OGGETTO: [ID_VIP: 2608] Verifica di Ottemperanza alle prescrizioni di cui al Decreto di compatibilità ambientale n. 60 del 24/02/2011. Progetto di adeguamento al tipo B dell'itinerario Sassari-Olbia - Lotto 6. DETERMINA DIRETTORIALE.

Parere n. ¹⁷⁰⁸ del 06/02/2015

Progetto	Verifica di Ottemperanza S.S. Olbia Sassari - nuova strada tipo B - lotto 6
Proponente	ANAS SpA

Soluzione prevista a PP

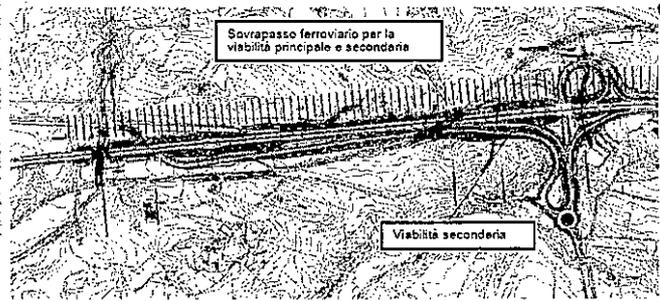
Inoltre, nel tratto relativo al tronco n. 3, tra gli Svincoli Monti e Telti, per circa 3 km, il PE propone una soluzione progettuale (qui di seguito rappresentata) che prevede l'allargamento della piattaforma stradale in affiancamento o sovrapposizione alla sede esistente, permettendo di ridurre le aree intercluse e di diminuire l'occupazione di suolo, come richiesto dalla prescrizione 3.

L'ottimizzazione del tracciato con l'avvicinamento delle due carreggiate risponde a quanto richiesto in sede di compatibilità ambientale con la prescrizione n.°3

Situazione Ante Operam

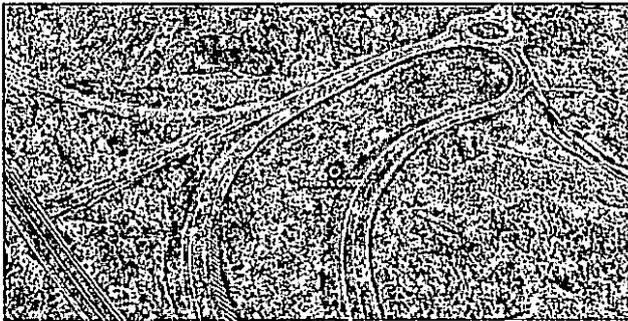
VALUTATO che gli approfondimenti progettuali presentati prevedono la realizzazione della viabilità secondaria in affiancamento all'asse principale e l'eliminazione del cavalcavia ferroviario precedentemente previsto per la viabilità secondaria e che, pertanto, tale intervento risulta migliorativo rispetto a quanto presentato sia sotto il profilo del consumo di suolo che sotto il profilo dell'impatto paesaggistico;

La prescrizione n.° 3 risulta pertanto **OTTEMPERATA**

Figura 1- Tipologico inalveazione

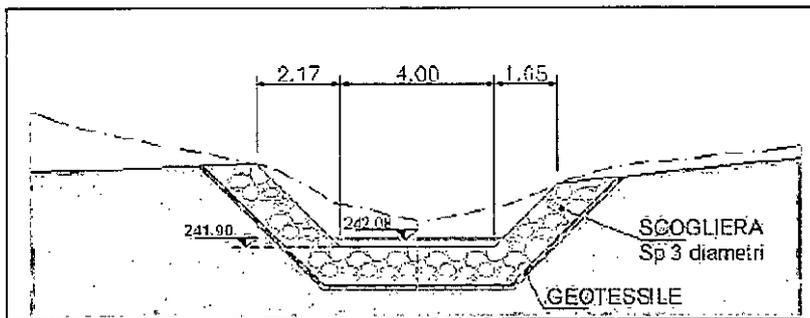
CONSIDERATO che tra le soluzioni adottate, in particolare, nelle aree con presenza di depositi alluvionali e/o colluviali il Proponente prevede la messa in posa di rivestimenti in scogliera con massi di calcare puro, privi di giunti, per un'altezza idrica che contenga il livello idrico determinato dalla portata duecentennale, sotto i quali è prevista la posa di uno strato di geotessuto;

CONSIDERATO, inoltre, che il terreno adiacente, cui sarà raccordata l'inalveazione, sarà inerbato al fine di ridurre eventuali fenomeni di erosione superficiale delle sponde e assicurare un migliore inserimento dell'opera nel territorio;

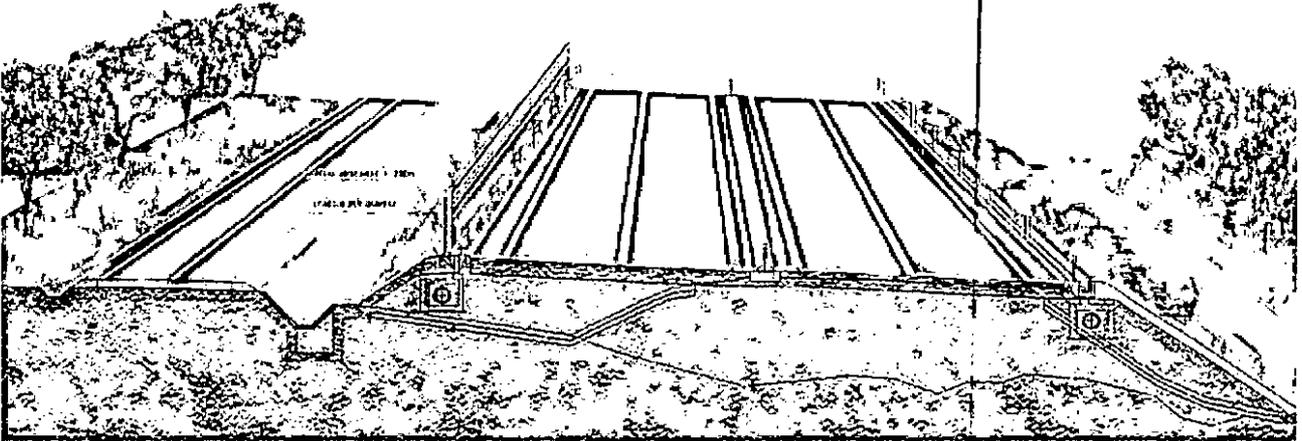
CONSIDERATO che il Piano di Monitoraggio del Progetto Esecutivo è stato arricchito con l'introduzione di ulteriori punti di misura per l'analisi della componente rumore in corrispondenza dei nuovi ricettori censiti;

VALUTATA positivamente la proposta di realizzazione di un sistema di archiviazione dati che permetta di accedere agli esiti del monitoraggio di tutte le componenti ambientali, e valutata ottimale la proposta di istituzione di un sito web accessibile in modo differenziato a più livelli di utenza (ARPAS, Province e Comuni interessati);
